Radschnellweg Euregio (RS4) von Aachen-Zentrum (Templergraben) bis Herzogenrath-Mitte (Albert-Steiner-Straße)
Dokumentation zur frühen Öffentlichkeitsbeteiligung

Voruntersuchung für die Radschnellverbindung Radschnellweg Euregio (RS4) Teil Aachen-Zentrum bis Herzogenrath-Mitte

Stellungnahme zur frühen Öffentlichkeitsbeteiligung

(Zeitraum der Beteiligung: 19.12.2023 bis 11.02.2024)

7) Verkehrsverlagerungen von der Mühlenstraße auf andere Straßen

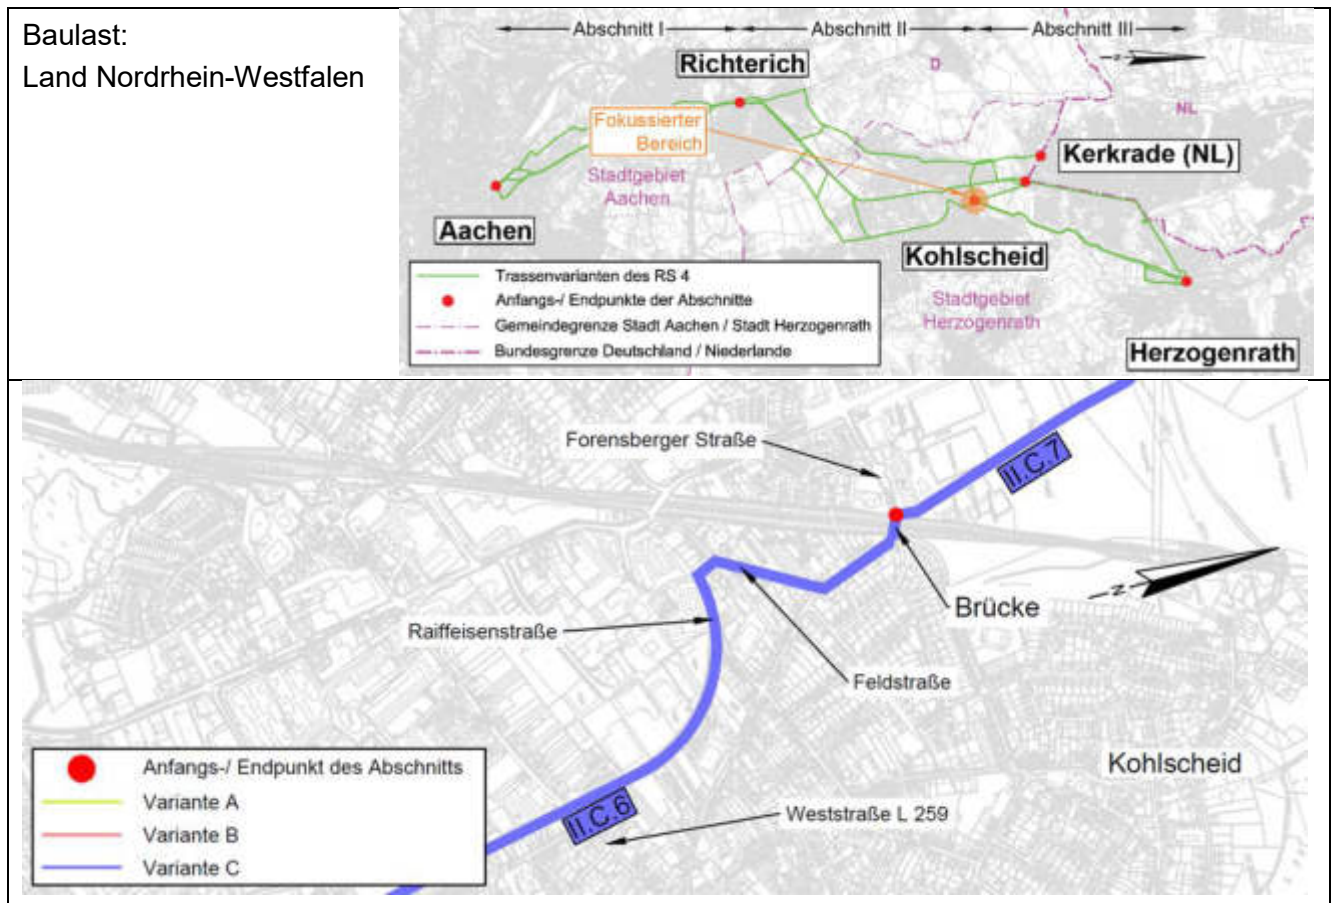
Durch die (teilweise) Sperrung / Verkehrsberuhigung der Mühlenstraße ist mit einem erhöhten Verkehrsaufkommen über die Nordstraße und die Forensberger Straße zu rechnen. Dort befindet sich die KiTa Abenteuerland. Welche Maßnahmen sind geplant, um die Verkehrssicherheit für die Kinder auch bei erhöhtem Verkehr weiterhin sicherzustellen?

Der RS4 soll in dem betreffenden Abschnitt der Mühlenstraße als Fahrradstraße geführt werden. Anlieger können diese in jedem Fall weiterhin mit Kraftfahrzeugen befahren. Ob dies auch für alle übrigen motorisierten Verkehrsteilnehmer gilt, ist noch nicht endgültig festgelegt und wird im weiteren Planungsverlauf ebenso wie weitere erforderliche Maßnahmen im umliegenden Straßennetz geprüft. In den weiteren Planungs- und Umsetzungsstufen werden Sicherheitsaudits durchgeführt, um eine bestmögliche Verkehrssicherheit für alle zu gewährleisten.

1) **Brücke der Forensberger Straße über die Bahnstrecke Aachen - Düsseldorf**

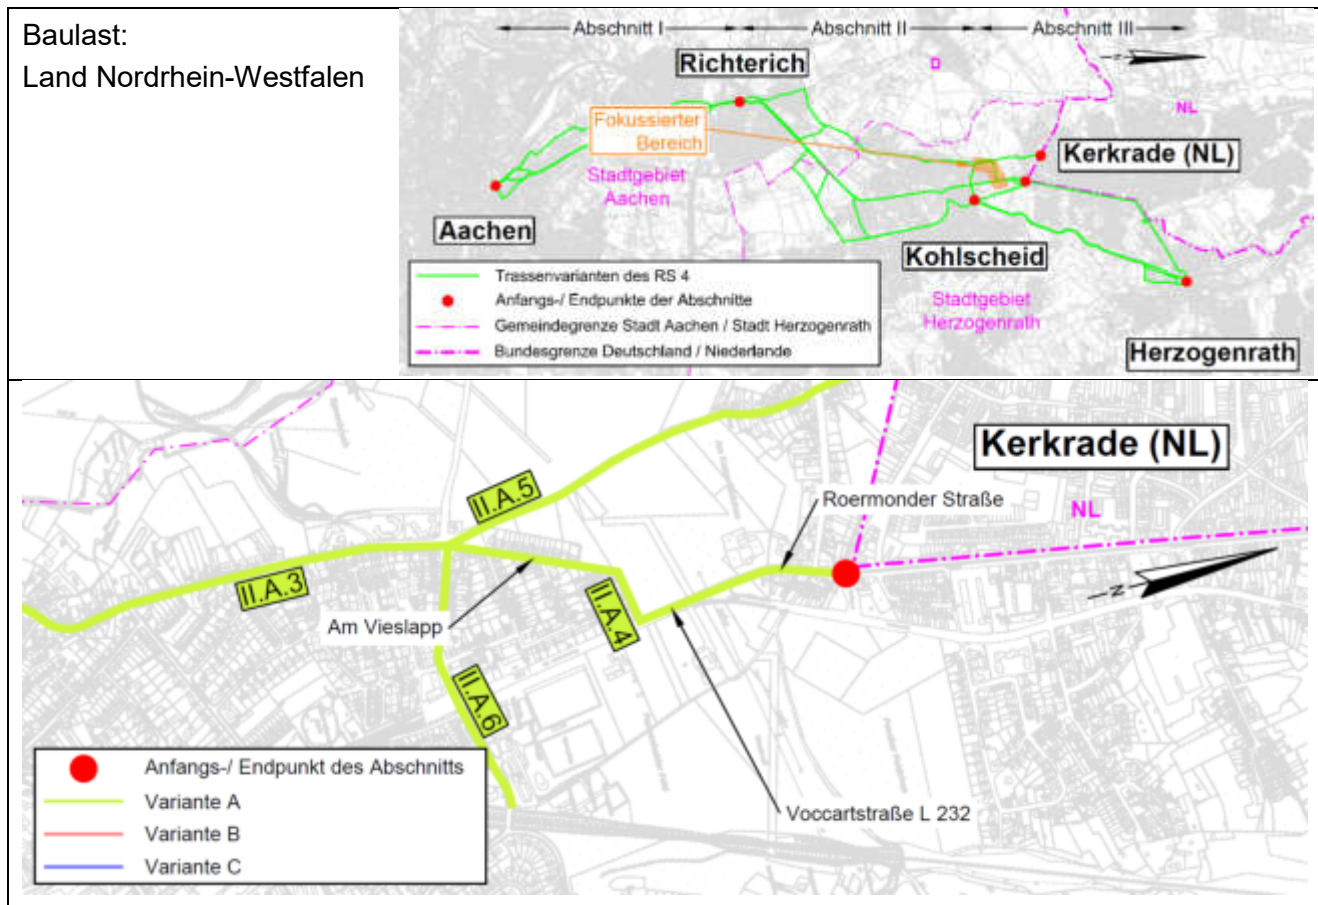
- Ist ein Umbau der Brücke geplant, da der Querschnitt eine gemeinsame Führung von Rad und Kfz nicht zulässt?
- Auf der Brücke wird ein Konflikt des RS4 mit dem Anwohnerverkehr über die Forensberger Straße nach Klinkheide gesehen.

Die Brücke Forensberger Straße wird aufgrund ihres baulichen Zustands in absehbarer Zeit, aber vorerst unabhängig vom RS4, neu gebaut werden müssen. In der Planung des Ersatzneubaus würden die Belange des RS4 nach dem jeweiligen Stand der Technik somit berücksichtigt werden können.

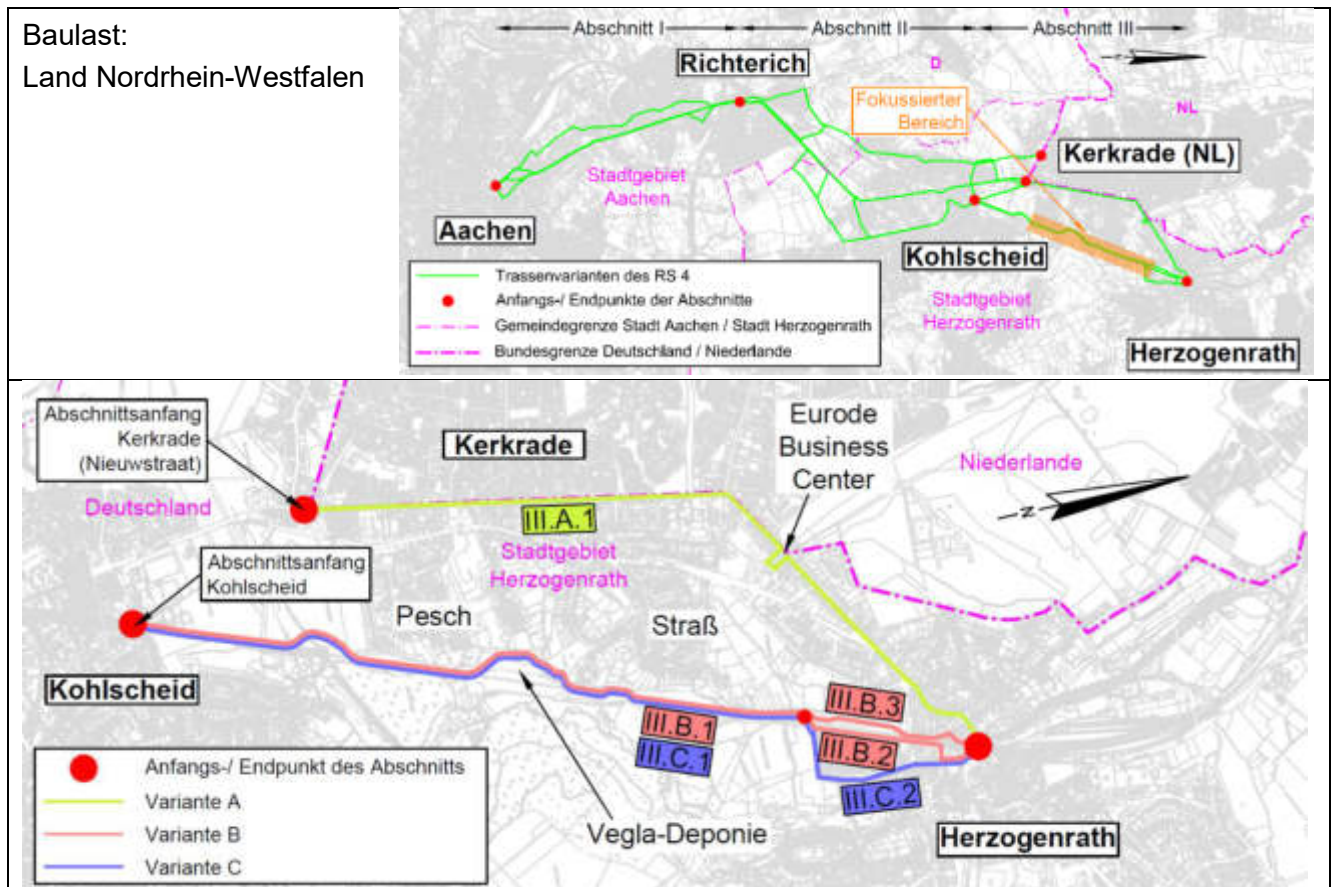
Warum verläuft die Trasse zwischen den Tennisplätzen Kohlscheid und Postropsweg nicht komplett an der Bahn entlang?

Das Gelände hat in diesem Bereich einen "ungünstigen Höhenverlauf". Südlich des Postropsweg liegt die Bahntrasse in Höhe einer Fußgängerunterführung wesentlich höher als das Gelände auf der Westseite. Auf der Krone des Bahndamms ist neben den Bahngleisen keine ausreichende Breite für den RS4 vorhanden bzw. eine Verbreiterung auf der Dammkrone würde erhebliche Eingriffe in den alten Baumbestand in der Bahndammböschung erforderlich machen.

Eine Führung direkt parallel zu den Bahngleisen wurde bereits in der Machbarkeitsstudie zum Radschnellweg Euregio 2017 als Variante untersucht. In der steilen Dammböschung wären brückenähnliche Konstruktionen in Form von Aufständern erforderlich. Dies würde aufgrund der topographischen Verhältnisse (Höhe und Neigung der Dammböschung) massive Eingriffe in das Gelände und den Baumbestand notwendig werden, verbunden mit hohen zusätzlichen Baukosten. Unter Ausnutzung der Höhenlinien wird eine steigungsarme Linienführung erzielt.
